# LICITACIÓN PÚBLICA NACIONAL E INTERNACIONAL Nº 06/2025

**Obra: “Construcción del Centro Acuático Provincial en la  
Ciudad de Rosario, Departamento Rosario”**

## **CIRCULAR ACLARATORIA Nº 2 – CON CONSULTA**

CA 09

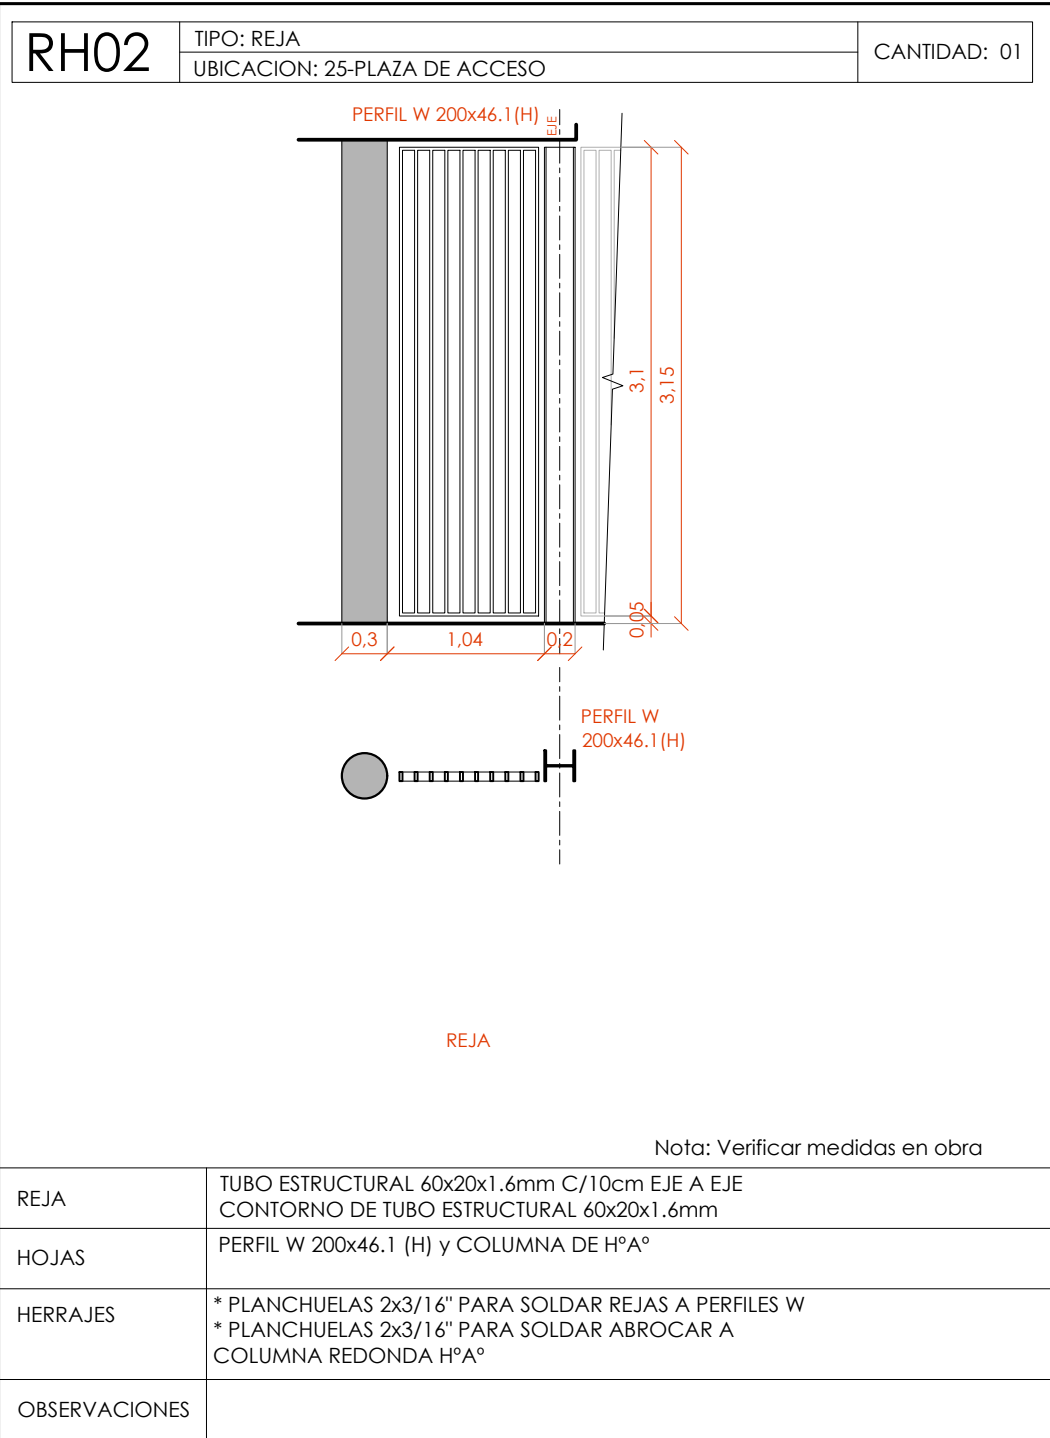
Solicitamos nos envíen las Planillas y Especificaciones de los siguientes CARPINTERIAS: PH07 / PH08 / RH01 / RH02 / RH03 / RH04 / RH05 / RH06 / RH07

Se anexan los siguientes planos actualizados con la información solicitada:

- CA 09 PLANILLAS DE HERRERIAS - PUERTAS Y PORTONES
- CA 10 PLANILLAS DE HERRERIAS – REJAS
